Zone d'activité sur le site de Tournebride à
Saint- Étienne- de- Montluc (44)

Recours Administratif Gracieux

Dossier d'examen au cas par cas n°003084/KK P

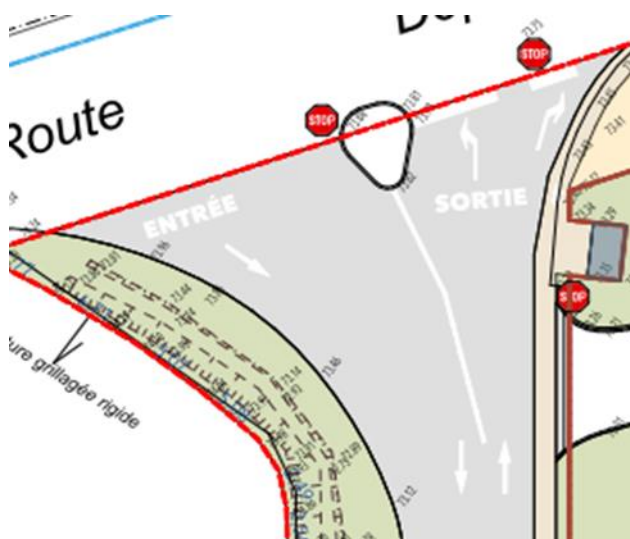
4°) le projet prévoit l'implantation de bâtiments à vocation de loisirs, d'activité, de restauration ou artisanale, c'est-à-dire à la fois des activités de production et des activités de services et loisirs au bénéfice de la population ; la diversité de nature de ces constructions peut permettre d'envisager une mutualisation partielle des stationnements afin de minimiser leur emprise au sol, ce que le dossier ne

prévoit pas, chaque lot disposant de ses propres surfaces de stationnement, nécessaires à son activité ; de plus, aucun emplacement de stationnement pour les vélos ne semble prévu, sans que cela ne soit justifié ; la réflexion sur le stationnement semble donc, en l'état, inaboutie ;

Comme indiqué dans le dossier de permis d'aménager, les stationnements de l'ensemble de la zone (communs et lots) sont envisagés en gestion commune afin de pouvoir profiter du foisement entre chaque activité. Sans cette approche, le besoin en stationnement cumulé aurait généré 101 places supplémentaires.

Nous avons retranscrit les besoins émis pour chaque futur utilisateur et les places créés dans un tableau joint en annexe 7.
